# Aménagement hydroélectrique de la rivière Sheldrake au site de la Courbe du Sault

Étude d'impact sur l'environnement  
RÉPONSES AUX QUESTIONS ET COMMENTAIRES DU MDDEP

2<sup>ème</sup> SÉRIE

Mars 2009

NO. DE PROJET	NO. DE DESSIN	RÉVISION
<b>800-008-921</b>	<b>D-V6-014</b>	<b>0</b>

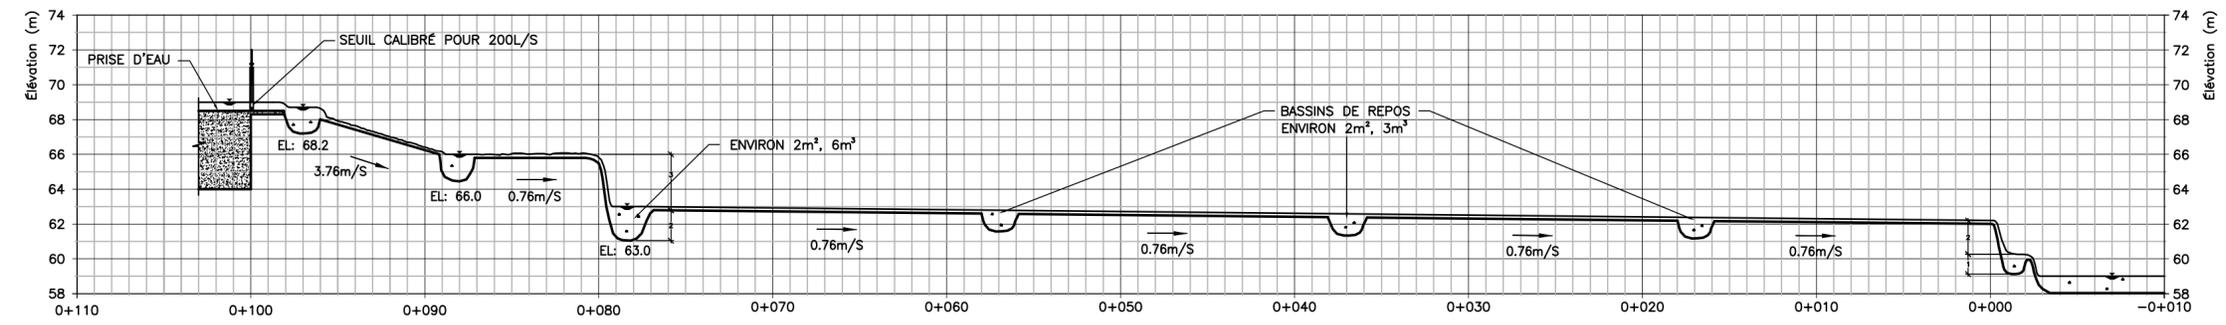
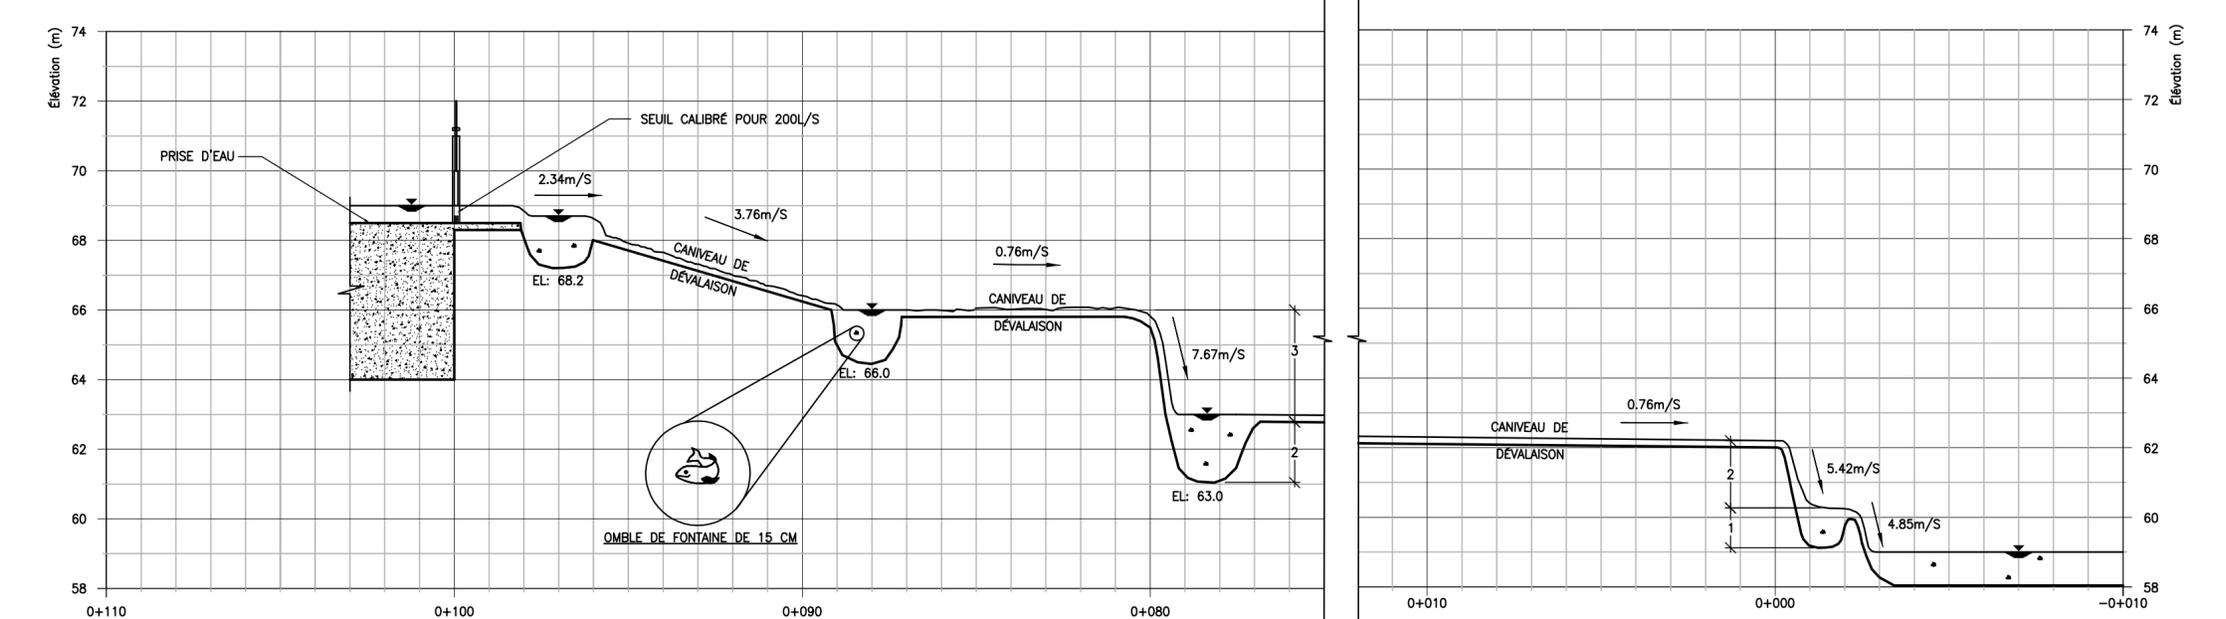
*Dans la réponse à la question 32, il est indiqué qu'un débit de  $0,3 \text{ m}^3/\text{s}$  est suffisant durant la période de migration du saumon et de l'omble de fontaine anadrome. L'initiateur doit indiquer sur quoi est basée cette affirmation. Il doit également évaluer si le débit de  $0,1 \text{ m}^3/\text{s}$  prévu en hiver créera un écoulement suffisamment turbulent pour qu'il soit maintenu, sans risque de gel et de mortalité. L'initiateur doit démontrer que les débits de  $0,1 \text{ m}^3/\text{s}$  et de  $0,3 \text{ m}^3/\text{s}$  sont suffisants pour permettre la dévalaison sécuritaire des poissons, notamment dans la chute numéro 2 où les débits réservés et esthétiques seront orientés du côté gauche de la chute, de même que dans les différents aménagements prévus pour la dévalaison des poissons. L'argumentaire doit être appuyé par la littérature scientifique, comme par exemple le document de Larinier et al. (1998) sur les*

Il en va de même pour les autres aménagements prévus pour permettre la dévalaison sécuritaire des poissons au niveau du seuil de la chute no 1 (plan 015 en annexe) et du canal de dévalaison à la sortie de la prise d'eau (plan 014 en annexe).

hauteur de la lame d'eau et la vitesse de dévalaison apparaissent propices. Les détails de la passe ainsi que les différentes vitesses d'écoulement de l'eau pour les différents éléments de la passe sont présentés sur le plan 014 en annexe. La lame d'eau y sera toujours d'au moins 0.2m. La passe de dévalaison aura une longueur totale de 85m.
